REPÚBLICA DE COLOMBIA**CORPORACIÓN PARA EL DESARROLLO SOSTENIBLE DEL URABA****CORPOURABA****Resolución**

Por la cual se otorga permiso de ocupación de cauce y se adoptan otras y se adoptan otras disposiciones.

Que en los archivos de la Corporación se encuentra radicado el expediente **160165106-0031/2026**, donde obra el Auto N° 160-03-20-01-0999 del 07 de mayo de 2026, mediante el cual se declaró iniciada la actuación administrativa ambiental para el trámite de ocupación de cauce, playas y lechos, sobre la fuente hídrica denominada Quebrada El Salado, en las coordenadas **X1092148.198 - Y 1259964.434**, ubicadas en el **PR11+270, RUTA NACIONAL 6202**, jurisdicción del Municipio de Dabeiba, Departamento Antioquia, en el marco de las actividades de ocupación de cauce para la atención de una situación de emergencia reportada a la ANLA, cuya obra construida es un muro Gavión contra la socavación, con dimensiones $L = 2m$, $a = 1m$ y $h = 1m$, con una longitud de 92m, altura de 2m, un área de ocupación de $182.82m^2$ y un ancho de 2m, según solicitud de la sociedad **AUTOPISTAS URABA S.A.S**, identificada con NIT 900.902.591-7.

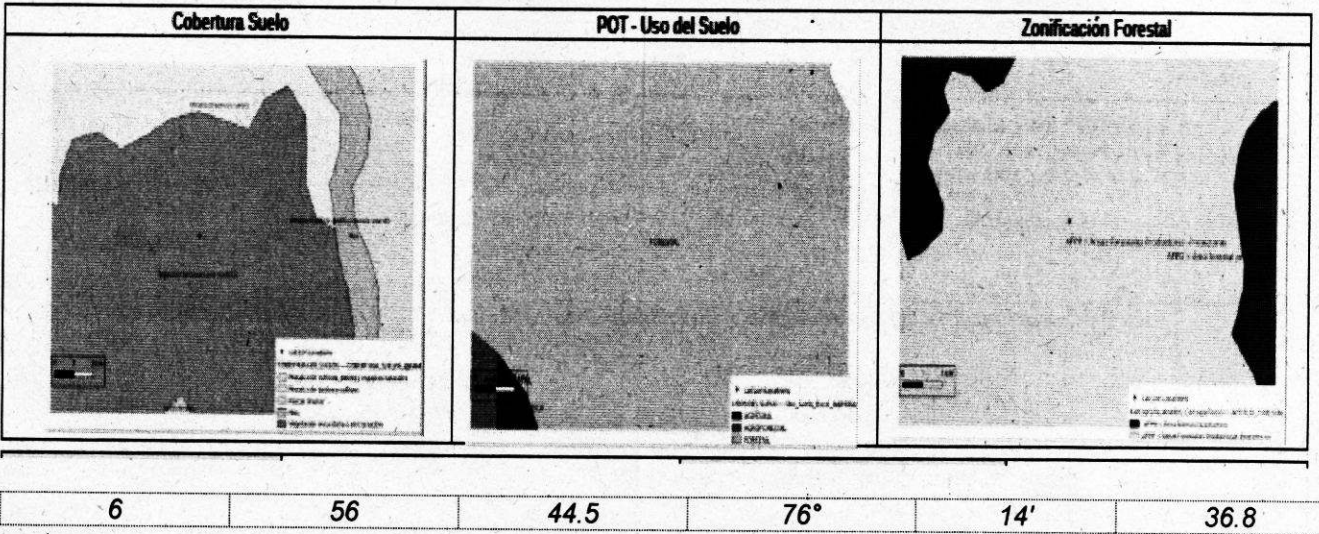
Se deben controlar los fenómenos erosivos tanto en el lecho como en los taludes adyacentes; para controlar la erosión del lecho se recomienda la instalación de unas traviesas o llaves anti socavación cada 20 (m); con el fin de evitar que el lecho siga descendiendo. En la Figura 18 se presenta la recomendación de la llave antisocavación, cuya corona debe estar localizada en la cota que se desea recuperar y/o mantener (cauce natural) y la protección del lecho que debe ser instalada al menos a una distancia de tres metros alejada de la mancha de inundación correspondiente a los 100 años y cimentada como mínimo 1,60 (m) por debajo del lecho del cauce estable. El diseño final de la protección del talud debe ser evaluado por un geotecnista, teniendo en cuenta la inestabilidad del terreno y el peligro que representa cualquier intervención.
